NÁZEV: Změnové listy „Rekonstrukce sportovního areálu ZŠ Švermova 4, Žďár nad Sázavou “		
ANOTACE: Rada města schvaluje Změnové listy „Rekonstrukce sportovního areálu ZŠ Švermova 4, Žďár nad Sázavou		
NÁVRH USNESENÍ: Rada města po projednání schvaluje: Změnové listy „Rekonstrukce sportovního areálu ZŠ Švermova 4, Žďár nad Sázavou ve výši 293 514,60,-Kč bez DPH to je 355 152,67,-Kč včetně DPH, hrazené z položky rozpočtu Hřiště 4.ZŠ		
Starosta města	Místostarosta města	Tajemník MěÚ
Odbor majetkoprávní	Úsek tajemníka a správy MěÚ	Odbor finanční
Odbor komunál. služeb	Odbor rozvoje a územního plánování	Odbor stavební
Odbor školství, kultury a sportu	Odbor sociální	Odbor občansko-správní a OŽÚ
Odbor dopravy	Odbor životního prostředí:	Odd. správy měst. lesů a rybníků
Oddělení informatiky	Odd. fin. kontroly a inter. auditu	Městská policie
Projektový koordinátor	Krizové řízení	Technická správa budov města
Zpracoval: Petr Fuksa		Předkládá: Odbor rozvoje a ÚP

Věc: Návrh změn

Akce : Rekonstrukce sportovního areálu ZŠ Švermova 4, Žďár nad Sázavou

Přehled změnových listů

VZOROVÝ PŘÍČNÝ ŘEZ - PORPLASTIC EP

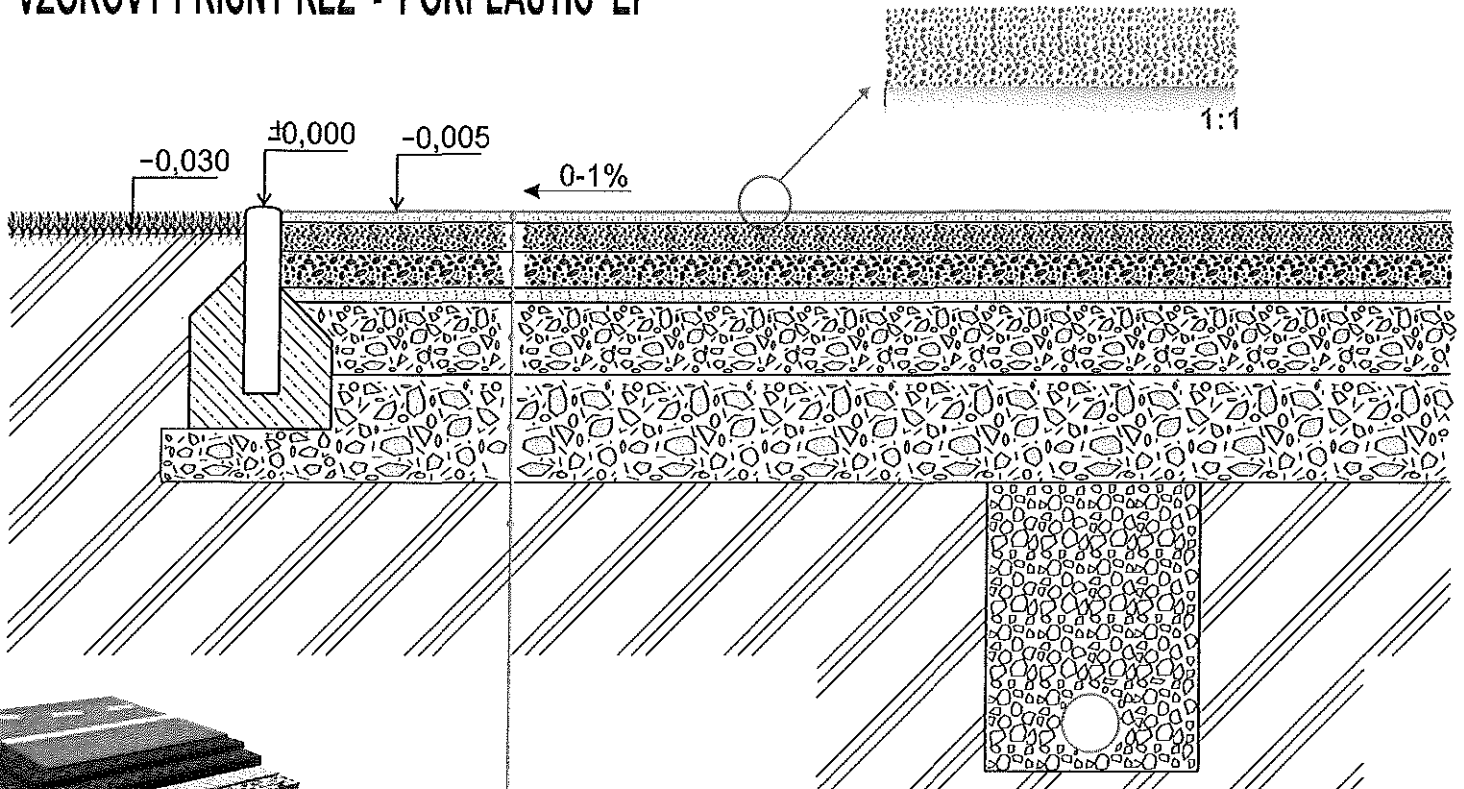
Navrhujeme neprovádět pružnou podložku ET 35mm a nahradit ji asfaltovým kobercem ve dvou vrstvách. Výhodou je delší životnost sportovního povrchu (cca 2 x delší) a podstatně jednodušší a levnější případné opravy a rekonstrukce v budoucnu. Navržená pružná podložka vykazuje vysoké pnutí při střídání teplot a vždy po cca 10 letech praskne a s ní i sportovní povrch. Při opravách se musí podložka kompletně odstranit a provést znovu vč. nového povrchu. Při využití asfaltového koberce se při opravách a rekonstrukcích vyřízne pouze sportovní povrch, asfalt zůstane a provede se pokládka pouze sport. povrchu. Přikládám vzorový řez

Navržená úprava je kvalitativně lepším a také trvanlivějším řešením.

Pokud bude zadavatel akceptovat navýšení ceny a prodloužení termínu, je záměna podkladních vrstev možná.
